Kalajoen kaupunki

Verkasalon tuulivoimapuiston osayleiskaava

Valmisteluvaiheen palaute ja vastineet

Kalajoen Verkasalon tuulivoimapuiston osayleiskaavan valmisteluaineisto oli nähtävillä 3.1.2024 – 28.2.2024. Valmisteluaineistosta annettiin 14 lausuntoa ja 2 mielipidettä.

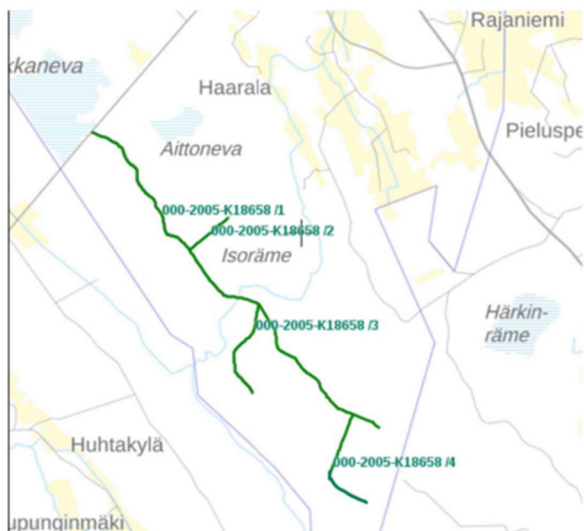
Telia edellyttää, että radiolinkin siirtämisestä syntyvät kustannukset korvataan Telialle tuulivoimahankkeen toimesta tai muussa tapauksessa linkkijänteen kohdalle suunnitellut tuulivoimalat on sijoitettava toisin tai jätettävä rakentamatta.

Hankkeen sähkönsiirto johdoista pitää tehdä erikseen vaarajänniteselvitys lähellä olevien Telian kaapeleiden osalta (risteämät ja rinnakkain kulkevat johdot).

Hanketoimija teettää signaalimittaukset ennen ja jälkeen tuulivoimaloiden rakentamista. Mikäli häiriöitä esiintyy, hanketoimija rakentaa tarvittaessa täytelähettimet tai muuttaa turbiinien sijaintia. Huomioidaan jatkosuunnittelussa yhteistyössä operaattoreiden kanssa.
